PRÉFET DE LA REGION D'ILE-DE-FRANCE

Évaluation environnementale des projets

Nos réf : EE-1111-15

**Avis de l'autorité environnementale sur la réalisation du projet de ZAC Rouget de Lisle sur la commune de Vitry-sur-Seine, dans le département du Val-de-Marne**

Périmètres des anciennes exploitations de carrières  
Vitry-sur-Seine

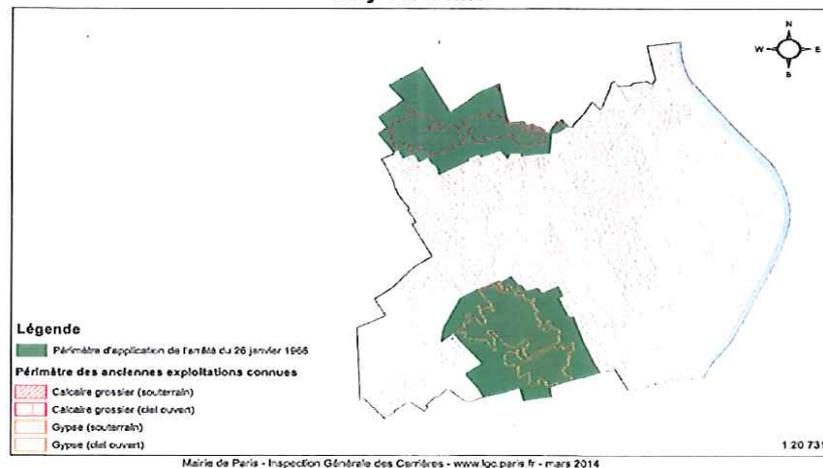
L'autorité environnementale précise cependant que l'ensemble des travaux prévus dans les zones vertes figurant sur la carte ci-dessous (dont partie ouest du projet), devront faire l'objet d'un avis de l'IGC<sup>8</sup> (source : [www.igc.paris.fr](http://www.igc.paris.fr)) avant délivrance des autorisations, conformément à l'arrêté inter-préfectoral du 26 janvier 1966 relatif aux zones d'anciennes carrières de Paris et du département de la Seine.

Les demandes d'autorisation de construire des îlots E, F, G et H sont soumises à l'avis de l'Inspection Générale des Carrières en application de l'arrêté ci-avant et peuvent faire l'objet de prescriptions spéciales en application de l'article R111-2 du code de l'urbanisme.
